DODATEK č. 8 ke smlouvě o dílo uzavřené dne 17. 12. 2019

2.1. Smluvní strany uzavřely dne 17. 12. 2019 Smlouvu o dílo, jejímž předmětem je zhotovení stavby s názvem „**Výukové centrum zpracování zemědělských produktů II.**“ (dále také jen „**Smlouva**“). Smluvní strany ke Smlouvě rovněž uzavřely dne 18. 8. 2020 dodatek č. 1, dne 2. 11. 2020 dodatek č. 2, dne 11. 2. 2021 dodatek č. 3, dne 28. 5. 2021 dodatek č. 4, dne 31. 8. 2021 dodatek č. 5, dne 22. 10. 2021 dodatek č. 6 a dne 14. 12. 2021 dodatek č. 7.

- 3.2. Rozsah dohodnutých změn je definován obsahem změnových listů č. 32, 59, 66, 75, 84, 90, 91, které jsou nedílnou součástí tohoto dodatku jako jeho příloha č. 1.

Přeložka potrubí v pekárně z 3.np do 4.np

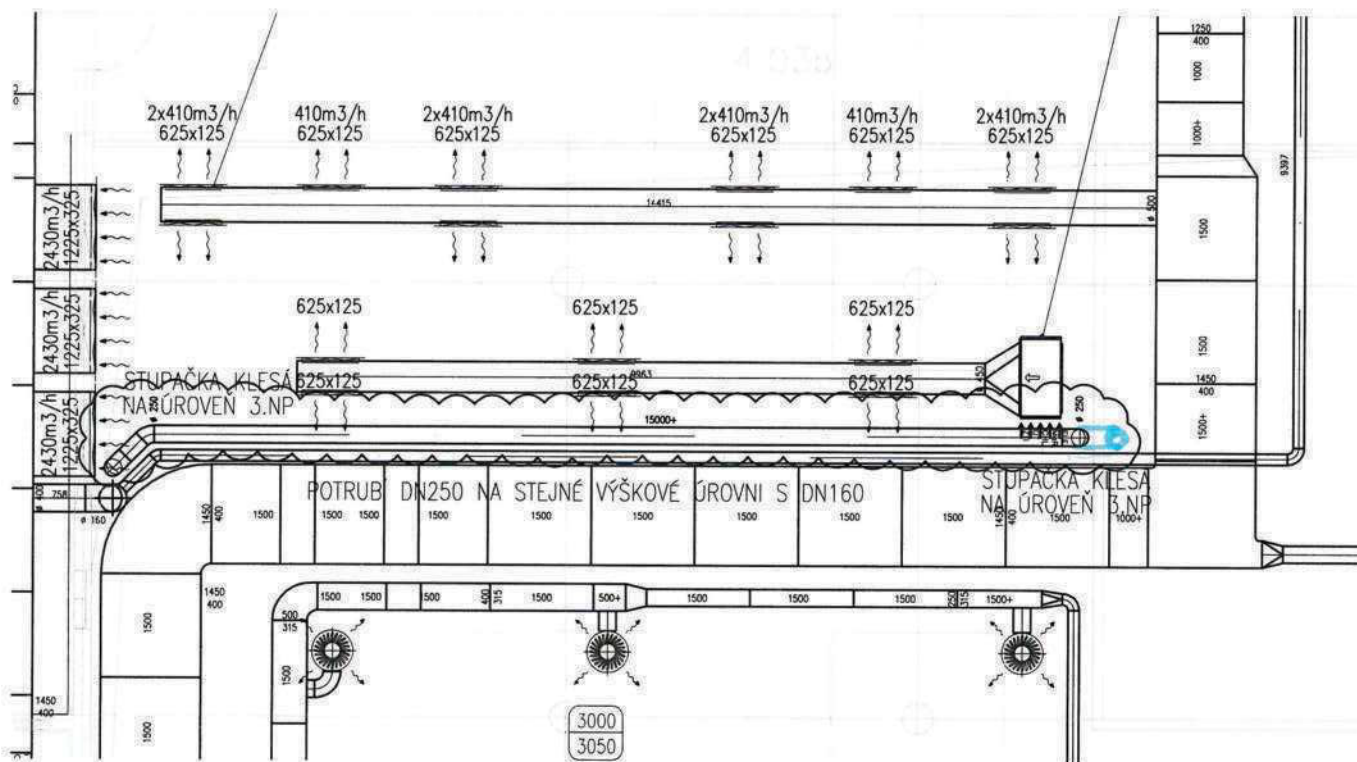
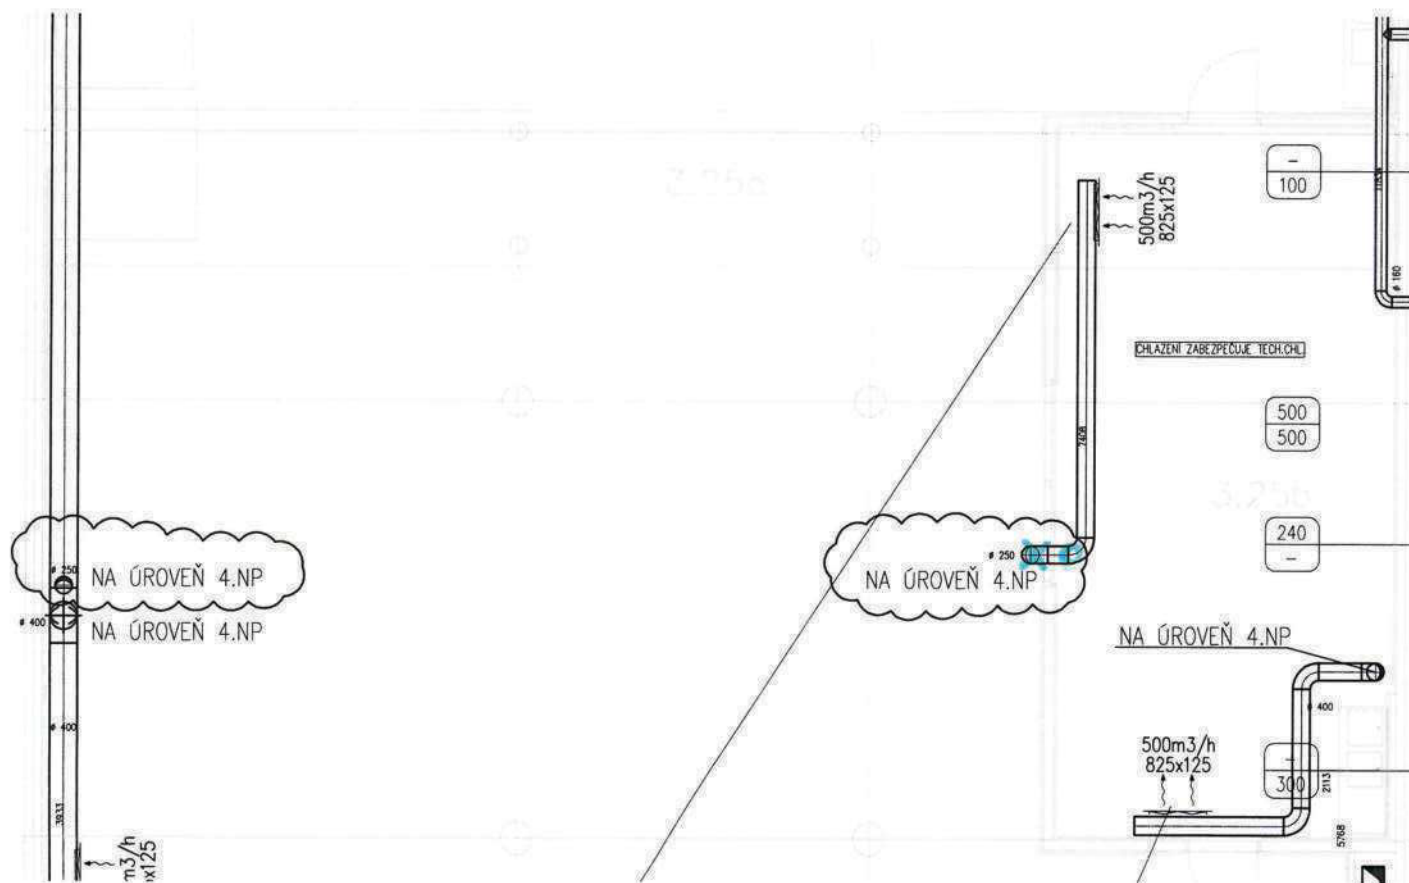
- Přehození koncových kolen na střeše 4.NP - VZT č.19
- Snížení polohy anemostatů v pekárně - technologie m.č.3.25a
- Přeložka potrubí v pekárně z 3.np do 4.np - m.č.3.25a
- Doplnění anemostatu - m.č. 3.06
- Doplnění požární izolace 2.NP chodba m.č.2.04a
- Změna podhledu 2.NP - degustace m.č. 2.15a - posun výustkových šterbin
- Doplnění VZT - technologie masa - 1.NP
- Doplnění VZT - Strojovny 1.PP

Č. REVIZE: REVISION NO.	DATUM VYDÁNÍ: DATE OF ISSUE	POPIS REVIZE: DESCRIPTION OF THE REVISION	VYPRACOVAL: ELABORATED BY:
01	23.8.2021	ZMĚNA TRASY POTRUBÍ, VÝŠKOVÁ ÚROVEŇ VYTAŽOVÁNÍ NA ÚROVŇ 4.NP	ING. VÁŤKA

Doplnění, oprava nebo úprava VZT potrubí dle požadavku INV.

Změna pohledu 2.NP - degustace m.č. 2.15a

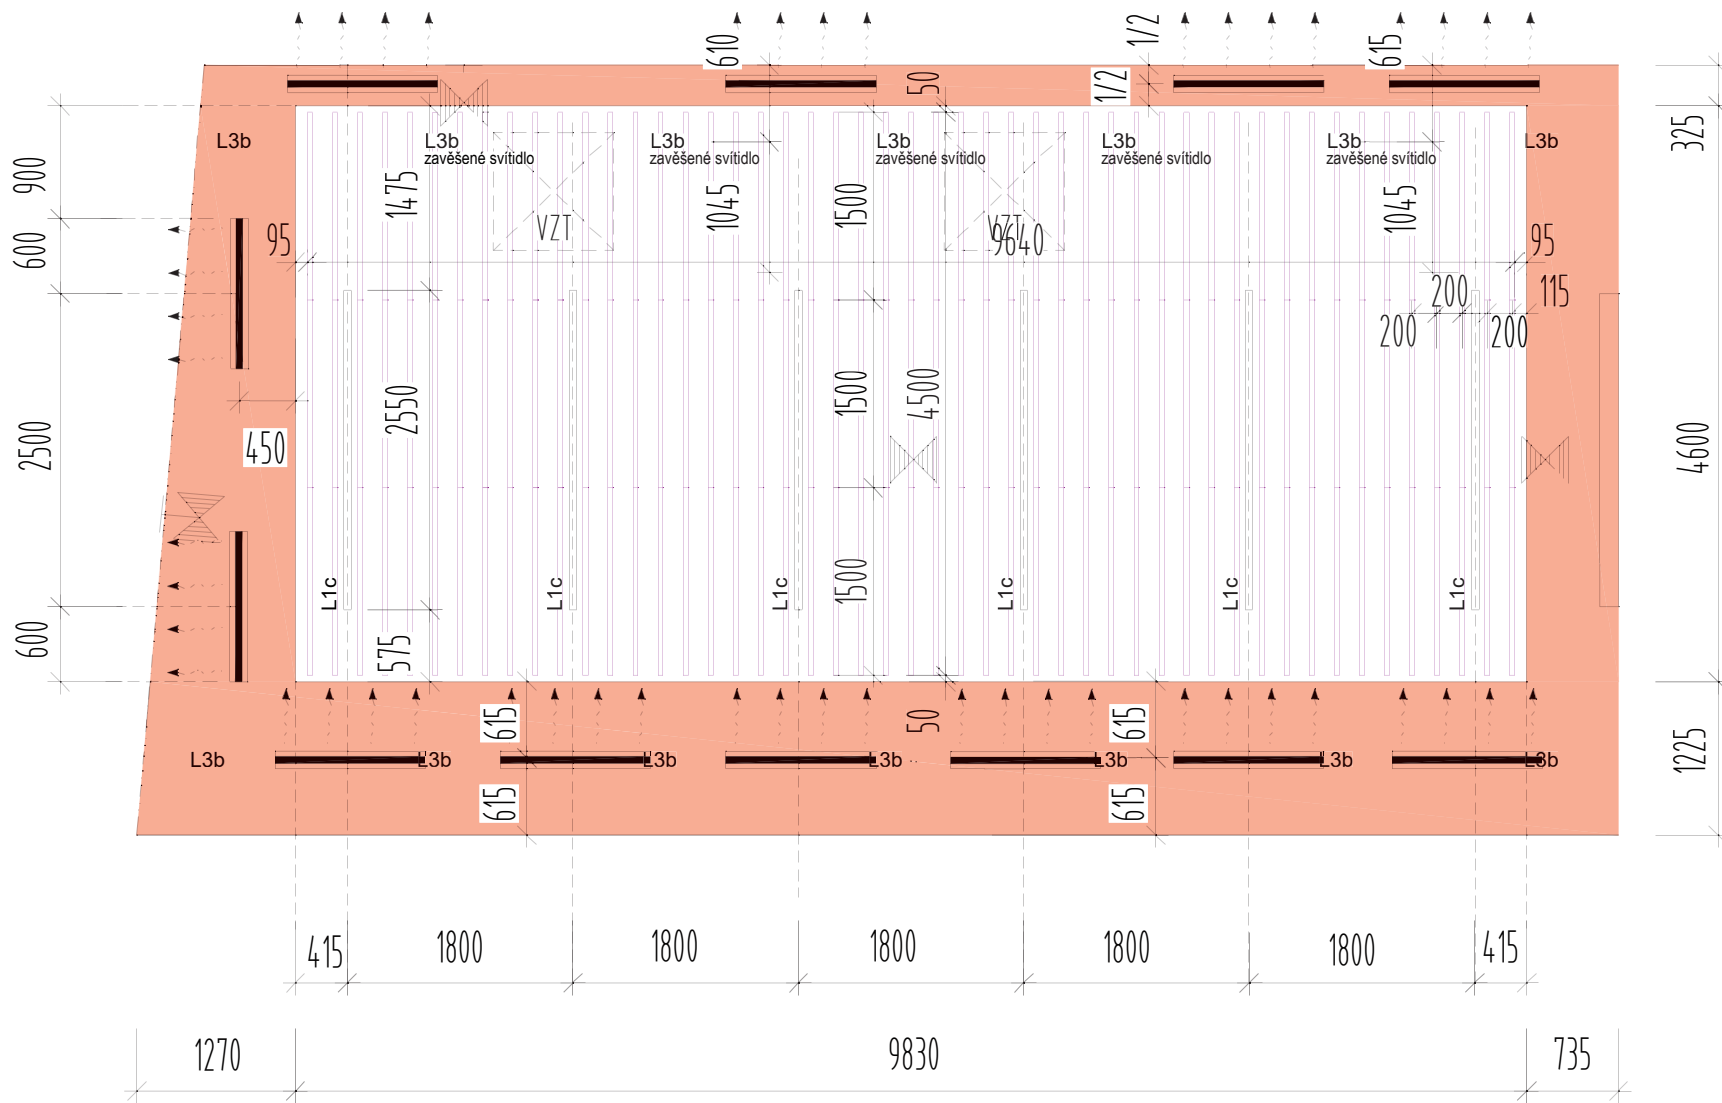
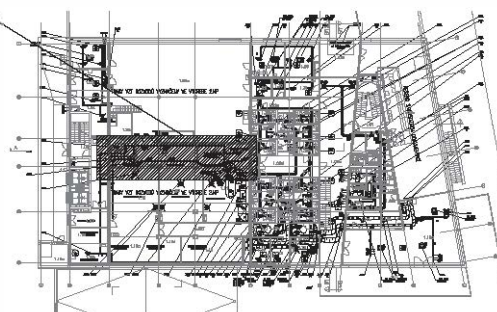
VARIANTA 1 - PODHLEDY m.č. 2.15a - DEGUSTACE
